**PROGETTO DEFINITIVO  
PER LA REALIZZAZIONE DI UN PARCO EOLICO DENOMINATO  
"PONTICELLO" NEI COMUNI DI ORTA NOVA E STORNARELLA(FG)**

**DOCUMENTAZIONE INTEGRATIVA  
RISCONTRO A RICHIESTA INTEGRAZIONI DEL 25/10/2019**

Scala -	Formato Stampa <b>A4</b>	Cod. Elaborato <b>EO-PON-PD-SIA-19</b>	Rev. <b>a</b>	Nome File EO-PON.PD-SIA-19 -Relazione integrativa	Elaborato <b>1</b>	Foglio <b>1 di 9</b>
------------	-----------------------------	---	------------------	--	-----------------------	-------------------------

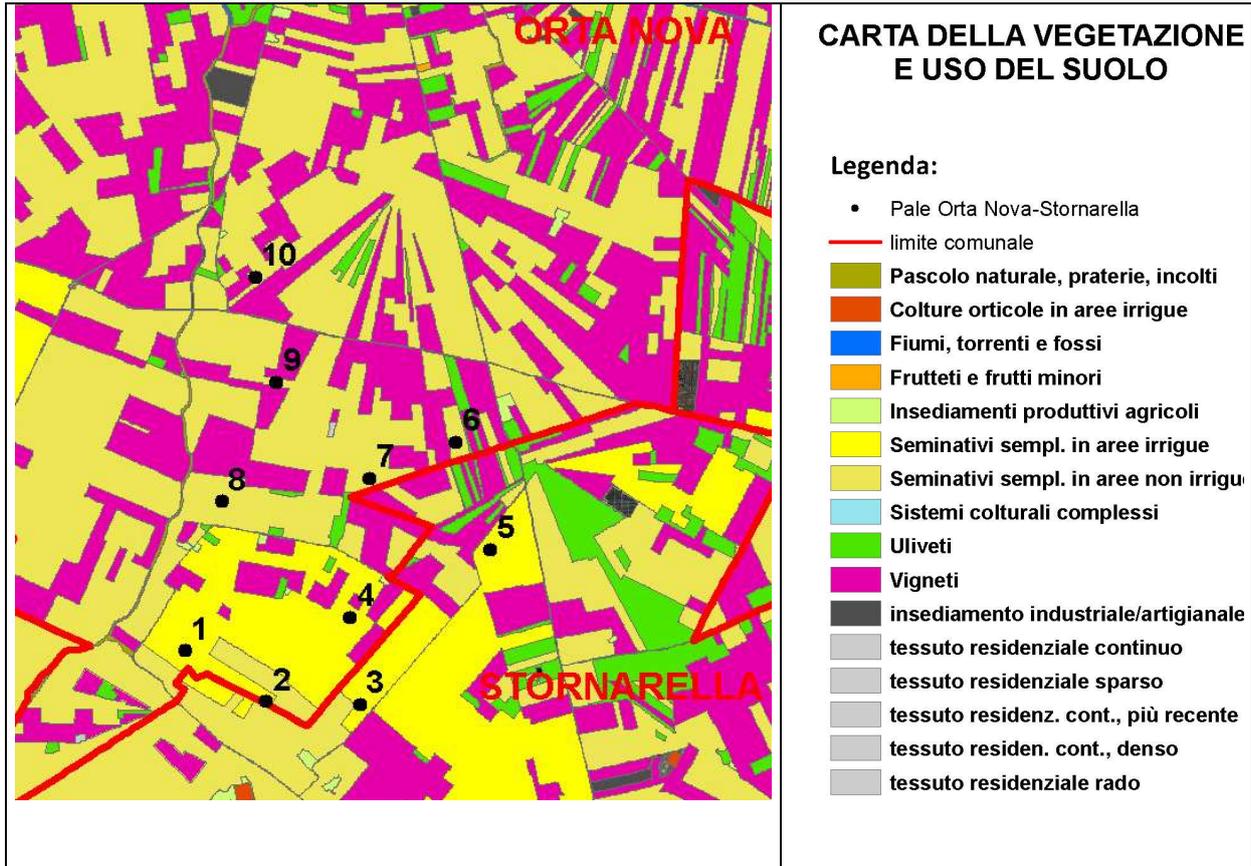
- 4. La valutazione dei possibili effetti degli aerogeneratori sugli usi del suolo (per esempio, su quelli agricoli)*

Come tutto il territorio all'intorno, anche l'area di progetto risulta fortemente caratterizzata dalla presenza e dall'azione dell'uomo: l'area di progetto è caratterizzata da una netta predominanza di seminativi, irrigui e non, a prevalenza di cereali. Nello specifico abbiamo gli aerogeneratori n° 1, 3, 4 e 5 in seminativi irrigui e gli aerogeneratori n° 2, 6, 7, 8, 9 e 10 in seminativi non irrigui.

Le superfici occupate saranno limitate alle piazzole finali degli aerogeneratori tanto da ridurre di poco, **la SAU (Superficie Agricola Utilizzabile)**, circa **1,5 ha**, come verrà di seguito calcolato.

L'impianto eolico ricade in un comprensorio destinato a seminativi, irrigui e non, a prevalenza di cereali. Non ci sono aerogeneratori in uliveti o vigneti, né in sistemi colturali e particellari complessi e in Aree a vegetazione boschiva ed arbustiva in evoluzione in quanto questi rappresentano una piccolissima parte del territorio comunale.

L'area di pertinenza delle pale eoliche sarà di circa 1.500 m<sup>2</sup>, per un totale di 15.000 m<sup>2</sup>, pari a 1,5 ha. Analizzando il prodotto sottratto ad ogni coltura in cui ricadono le piazzole abbiamo:
